Rapport d'examen de recevabilité d'une déclaration d'arrêt définitif de travaux miniers

Objet : Total E&P France (TEPF) – Concession de Meillon – Déclaration d'arrêt définitif de travaux miniers (DADT) du puits Bordes 1 (BRD1)

Référence : 2016-11-25_MLN_AD_DAT_BRD1_MEM_V1 du 29/01/2018

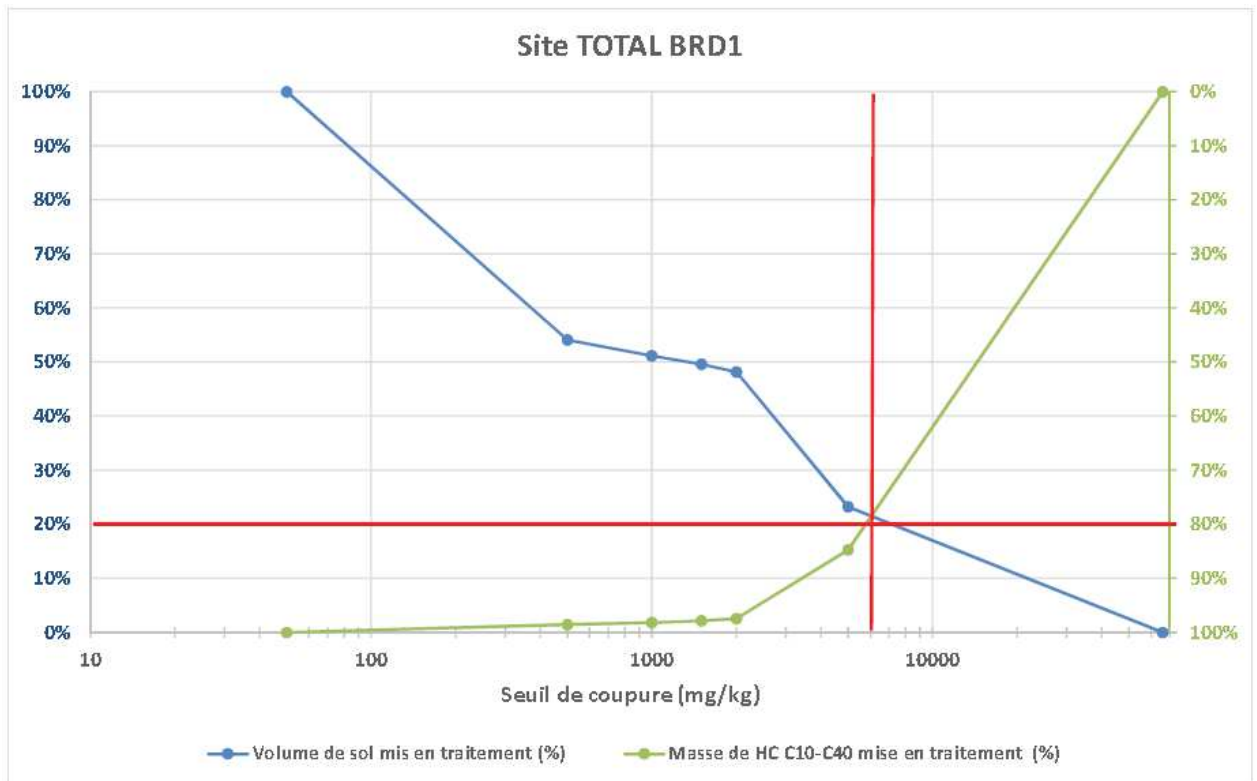
De par la mobilité potentielle des substances identifiées lors des diagnostics, les concentrations mesurées et la perméabilité des matériaux impactés, l'exploitant a identifié les zones sources listées ci-dessous (représentées en annexe 3) :

Les autres zones présentant des anomalies sont considérées par RETIA comme des zones présentant des pollutions diffuses.

Ces zones sources présentent toutes des impacts en HCT auxquels sont parfois associés des HAP, des BTEX et des métaux. Le BCA est construit sur le traitement des hydrocarbures C10-C40. Leur traitement intégrera de facto le traitement des HAP et BTEX. Concernant les métaux, les résultats après lixiviation n'ont pas mis en évidence de potentiel de migration dans les conditions physico-chimiques actuelles des sols, ce qui indique qu'ils ne sont pas mobilisables.

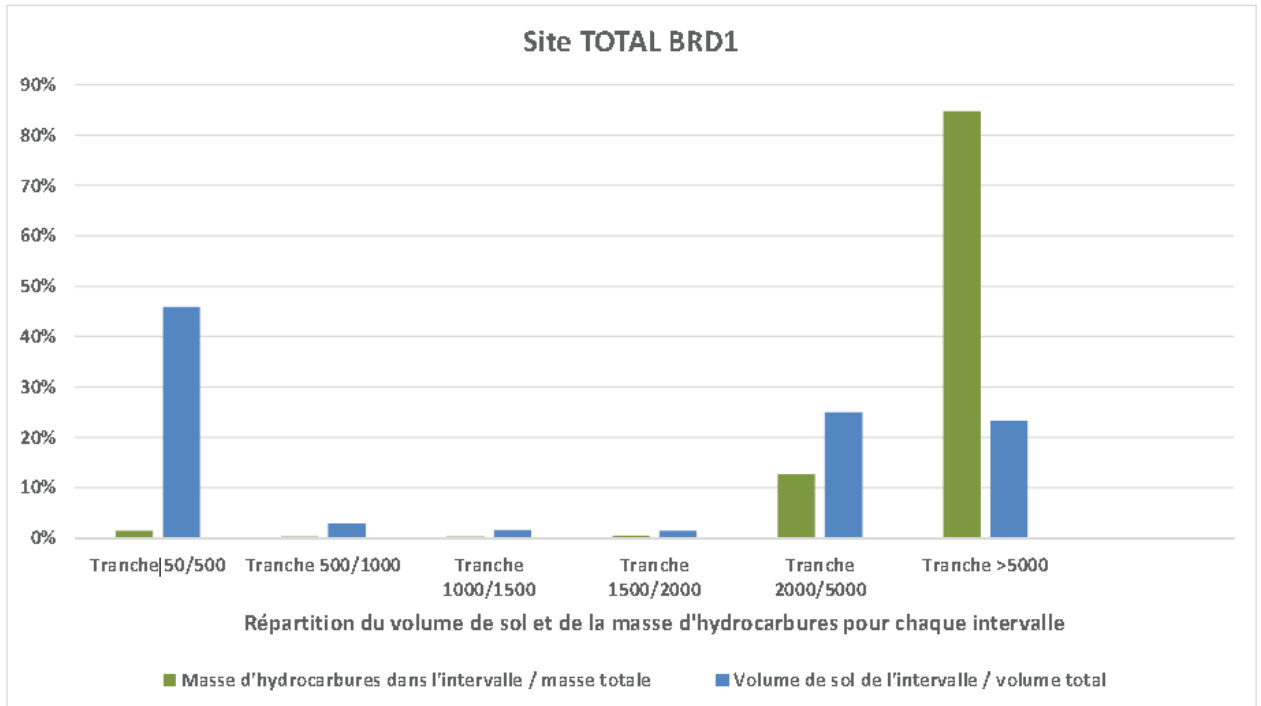
Sur la base du principe de Pareto (environ 80 % des effets sont le produit de 20 % des causes), le seuil de coupure représenté sur le graphe ci-dessous, c'est-à-dire la concentration en HCT dans les sols à partir de laquelle les matériaux doivent être traités ou évacués, serait de 6 000 mg/kg (environ 80 % de la masse d'hydrocarbures présente dans les sols seraient concernées en ne mettant en traitement qu'environ 20 % du volume des sols pollués).

Toutefois, l'exploitant propose de retenir un seuil de coupure final de 5 000 mg/kg ce qui permettra de mettre en traitement 85 % des HCT présents sur le site pour une variation de volume (23 % du volume des sols impactés) relativement faible par rapport au seuil de 6 000 mg/kg.
